**Всемирный форум для согласования  
правил в области транспортных средств**

Рабочая группа по пассивной безопасности

**Правила № 14 (крепления ремней безопасности)****Предложение по поправкам серии 08  
к Правилам № 14 (крепления ремней безопасности)****Представлено экспертом от Международной организации  
предприятий автомобильной промышленности\***

Образец А  
(см. пункт 4.4 настоящих Правил)

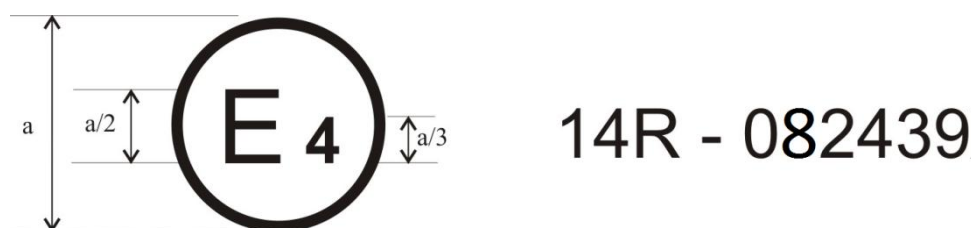
*Приложение 2* изменить следующим образом:

Приведенный выше знак официального утверждения ... на основании Правил № 14 под номером 082439. Две первые цифры номера официального утверждения указывают, что к моменту официального утверждения в Правила № 14 уже были включены поправки серии 08.

Образец В  
(см. пункт 4.5 настоящих Правил)

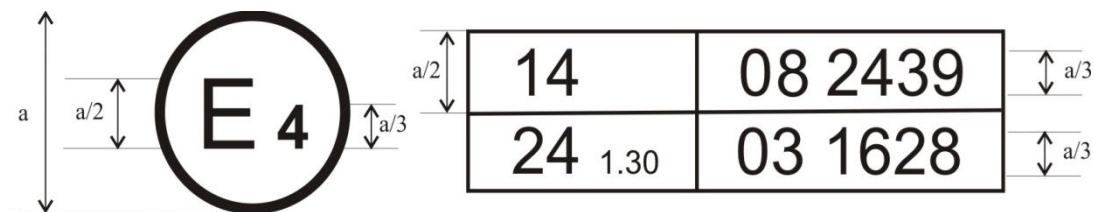
Приведенный выше знак официального утверждения ... в Правила № 14 уже были включены поправки серии 08, а в Правила № 24 – поправки серии 03".
